Yttrande – Antagande av detaljplan för skjutbana på del av Kallebäck 752:23 inom stadsdelen Kallebäck i Göteborg

Antagande av detaljplan för skjutbana på del av Kallebäck 752:23 inom stadsdelen Kallebäck i Göteborg

Detaljplan för Skjutbana på Kallebäck 752:23

Figur 1 – Ledningssträcka vilken bedöms krävas läggas om i syfte att öka kapaciteten.

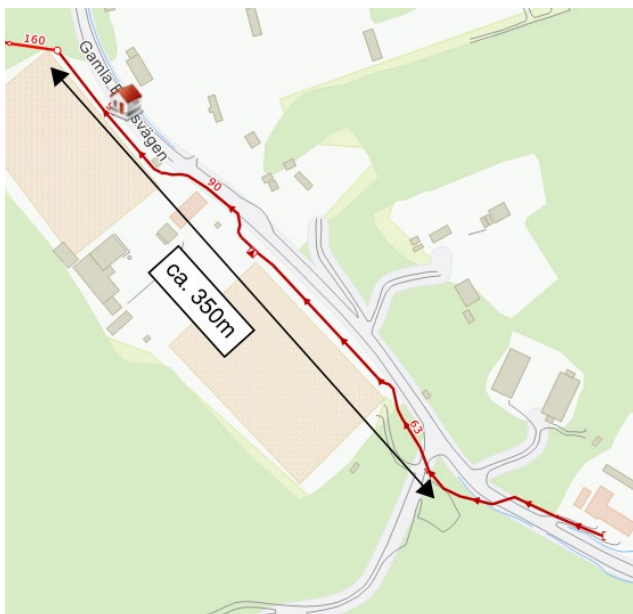
Planområdet är försörjt med allmänt VA-ledningsnät, anslutning kan ske till Gamla Boråsvägen. Sedan samrådsskedet har exploatörens bedömda flöde för spillvatten ökat vilket innebär att en längre ledningssträcka behöver kapacitetshöjas om utbyggnad enligt plan ska ske. Totalt bedöms ca. 350m trycksatt spillvattenledning i Gamla Boråsvägen läggas om i större dimension för att klara av tillkommande flöde (se figur 1 för ungefärlig ledningssträcka).
